Historische Waarden Vriezenveen-Zuid, gemeente Twenterand

Aanvullend advies– september 2024

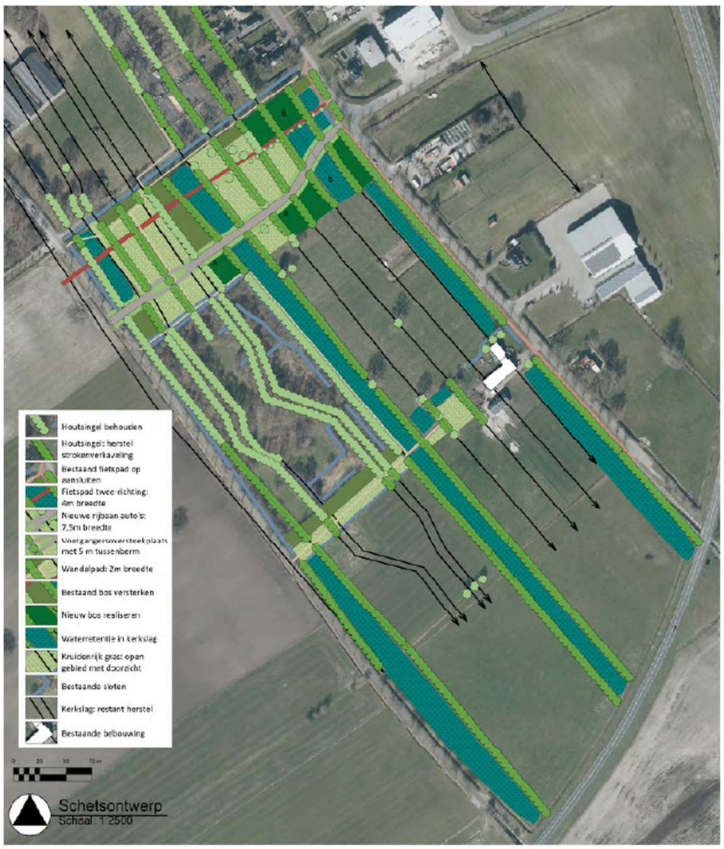
In het schetsontwerp dat hieruit voortkomt worden bestaande houtsingels behouden en verbonden aan te herstellen houtsingels zodat weer lange lijnen ontstaan van noord naar zuid, met slagen van 14 meter breed, gebaseerd op de voormalige verkaveling.

De beleving vanaf de nieuwe randweg en het (verplaatste) fietspad zal -op den duur, als de bomen groter worden- steeds veranderen doordat zij de lijnen ongeveer loodrecht kruisen. Tussen het Oude Kerkhof en het Herman Jansenpark ontstaat zo een royale groene zone (bestaande uit een

afwisseling van bomenrijen, nieuw bos, lagere -natte- zones en kruidenrijk grasland), die in ruimtelijk en ecologisch opzicht een interessante toevoeging zal kunnen zijn. De cultuurhistorische betekenis van deze invulling zal wel moeten worden uitgelegd aan de gebruikers van het gebied. In recreatief opzicht zijn in dit tussengebied nog toevoegingen mogelijk, ook om de (menselijke) druk op het Oude Kerkhof te verlichten.

Op de schets is te zien hoe in het Herman Jansenpark zelf lijnen worden hersteld, en hoe aan de noordoostzijde van het Oude Kerkhof een brede strook wordt aangelegd ten behoeve van waterretentie. Er worden drie van dergelijke stroken aangebracht om toekomstige wateroverlast te kunnen opvangen.

In dit voorstel wordt een bufferzone van 30 meter tussen de nieuwe weg en het Oude Kerkhof aangehouden. Dit lijkt ook ongeveer de breedte te zijn tussen de noordoostelijke rand van het Oude kerkhof en de noordoostelijke bomenrij langs de waterretentiestrook.
